TN223 Afløb og faldstammer

Tilsynsnotat

Projekt		Arbejdspakke	Pihl TE byggeledelse
Sagsnr.	2018_005	Workflow	Tilsyn - Teknik
Tilsynsplan	Pihl - 5810 Tilsynsplan VVS	Oprettelsesdato	15. jun 2020, 13:27
Kontrolpunkt	Afløbssystem inkl. faldstammer og afløb fra badekabine	Deadline	-
Bygning	BF13	Oprettet af	
Etage	(04) 1 Sal	Ansvarlig	(Godkendt, lukket)
Tegning	FB2_I13_K01_H1-1_E01_N01 (Version 4)

TN224 Gennemføringer lodret

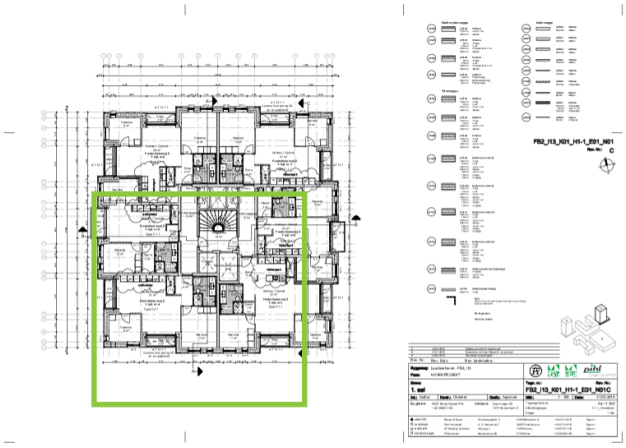
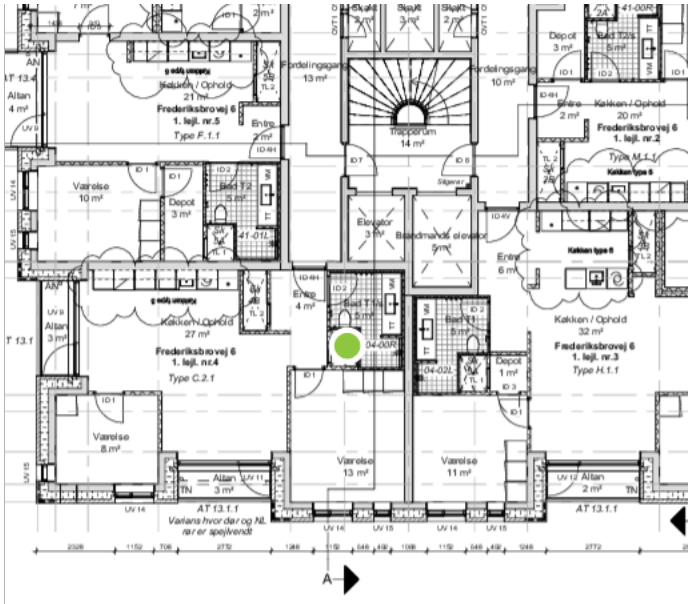
Oprettet af:	Pihl & Søn A/S
Tildelt:	
Emne:	Afløb og faldstammer
Beskrivelse:	faldstamme ikke monteret iht. afløbsdiagram. faldstamme på afgrening i stedet for afløb cisterne på BK. burde denne ikke være omvendt? TE - Afklaring følger.

Opdateret af:	
Ny ansvarlig:	Pihl & Søn A/S
Beskrivelse:	Denne løsning er OK

Opdateret af:	Jacob Clemmen& Søn A/S
Stedfortræder for:	Pihl & Søn A/S
Beskrivelse:	Noteret

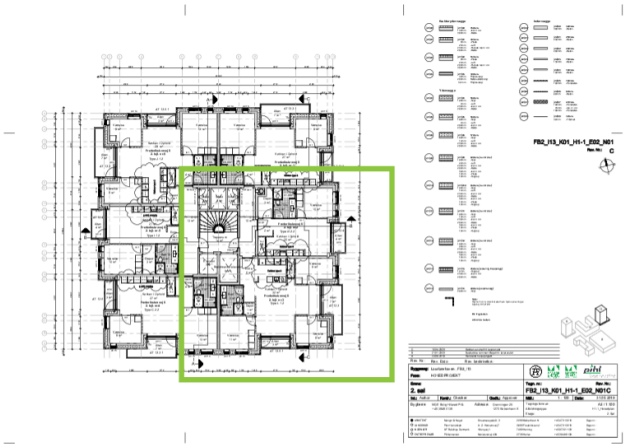
Oprettet af:	Pihl & Søn A/S
Tildelt:	
Emne:	Gennemføringer lodret
Beskrivelse:	Udsparringer for Ventilation er placeret skævt over hinanden på tværs af 1, 2, 3 og 4 sal. omfang skal afklares, evt. Boring af huller er sandsynligvis påkrævet, da tolerancen overskrides. TE - afventer afklaring fra UE.

Opdateret af:	
Ny ansvarlig:	Pihl & Søn A/S
Beskrivelse:	Der er ventilationsteknisk ingen udfordring (lyd, fordeling mm) i forhold til kanal-føring, som bibeholdes.

Opdateret af:	Pihl & Søn A/S
Stedfortræder for:	Pihl & Søn A/S
Beskrivelse:	Ok, forholdet er kommenteret af Pihl, og lukkes for nu. Genåbnes evt. hvis Bygherre påtaler det.

TN1024 Gulvvarmeføring

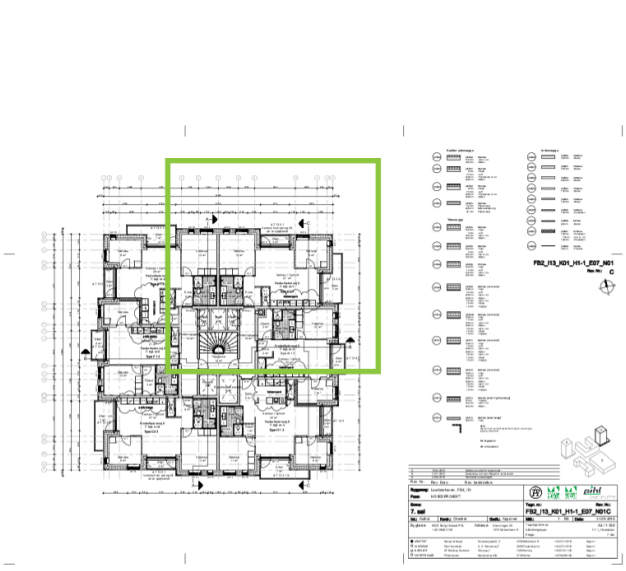
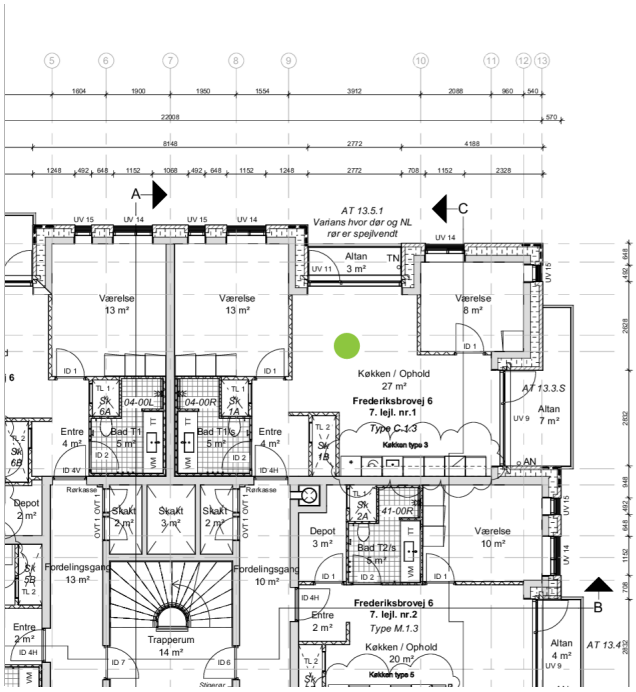
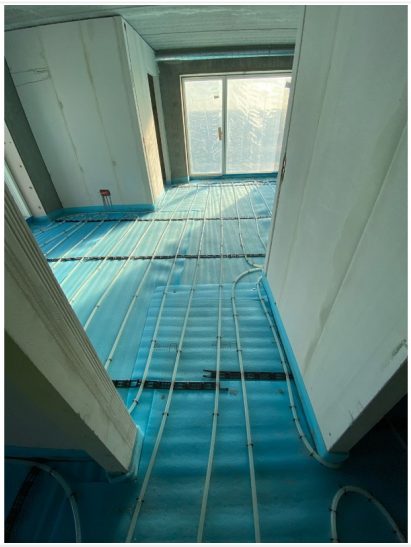
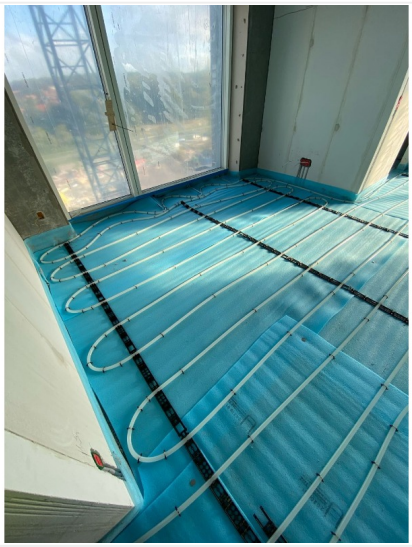
Oprettet af:	Pihl & Søn A/S
Stedfortræder for:	Pihl & Søn A/S
Tildelt:	Poul Erik Frederiksen, Halsnæs Smeden
Emne:	Gulvvarmeføring
Beskrivelse:	Tjek af gulvvarmeføring i undergulv. Godkendt.
